改善箇所説明図

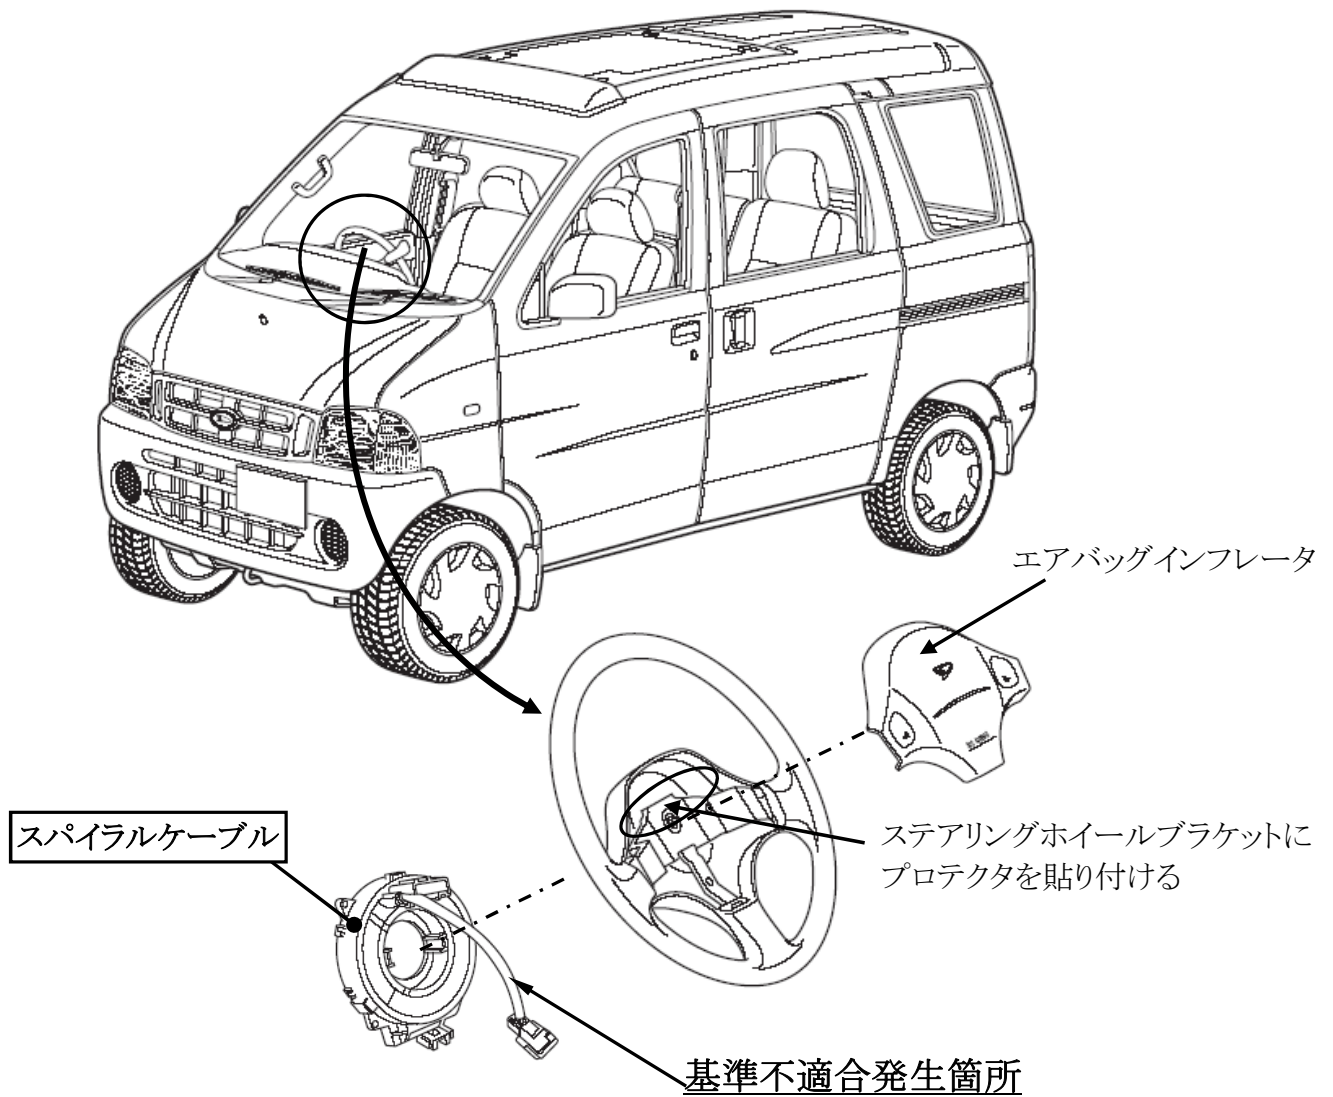
ステアリングホイール内エアバッグインフレータの配線経路が不適切なため、当該配線がステアリングホイールブラケットに擦れて傷付くことがある。そのため、そのままの状態で使用を続けると配線が短絡して警告灯が点灯し、最悪の場合、イグニッションスイッチをONにした際、エアバッグが誤って展開するおそれがある。

全車両、ステアリングホイールブラケットに配線傷付き防止のプロテクタを追加するとともに当該配線を点検し、配線に損傷が認められるものは新品と交換する。
